Chassis L01.1L AC - 2k3 & L01.1L AC - 2k3 DVD

Efeito visível no lado esquerdo da tela nos canais cabo de 25 a 30

Service Information

Figura 2 - Detalhe de fixação do capacitor.

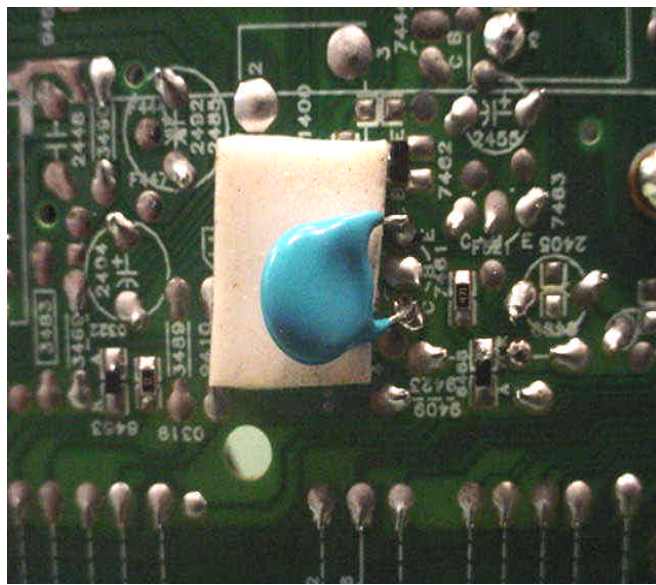
Para solucionar esse sintoma deve-se adicionar um capacitor cerâmico 1nF/50V código 2020 552 91156 entre o coletor e o emissor do transistor posição 7461 (Figura 2).

Utilizar isolante entre o painel e o componente conforme figura 2
